Změnový list č. 1

Stavba: „Oprava komunikace a parkoviště v areálu Hotelové školy“

Název části stavby dotčené změnou
(včetně čísla SO):

DEŠŤOVÉ SVODY

Návrh projektového řešení:

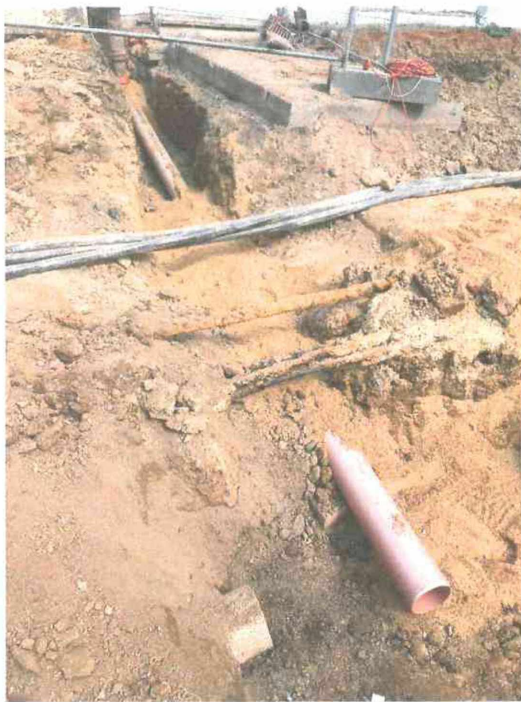
Kamerové zkoušky prokázaly poškození dešťové kanalizace.

Bylo použito nové kanalizační potrubí DN 160.

Nové řešení bylo navrženo zhotovitelem a schváleno autorským dozorem (AD). Spočívá v nahrazení stávajícího poškozeného potrubí novým. Trasa ponechána původní.

Výšeč lokality:

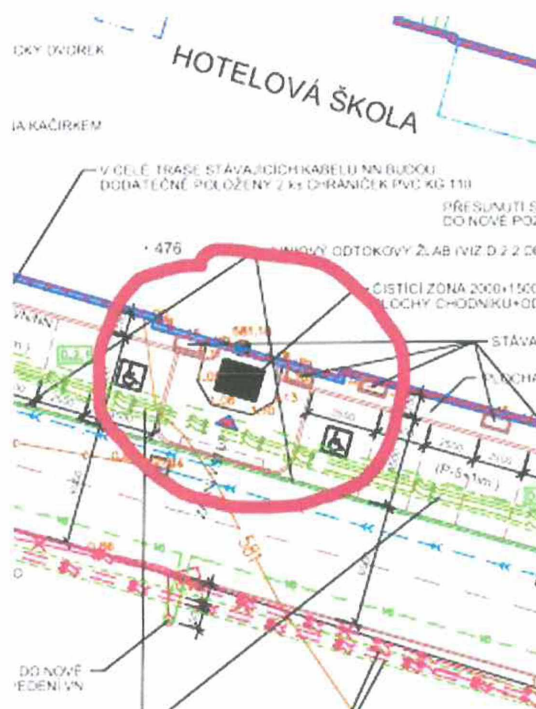
Kamerové zkoušky stávajících přípojek dešťové kanalizace zjistily jejich havarijní stav. Bylo rozhodnuto je vyměnit ve stejné trase a stejném profilu. Obnovila se tak bezporuchová funkčnost systému.
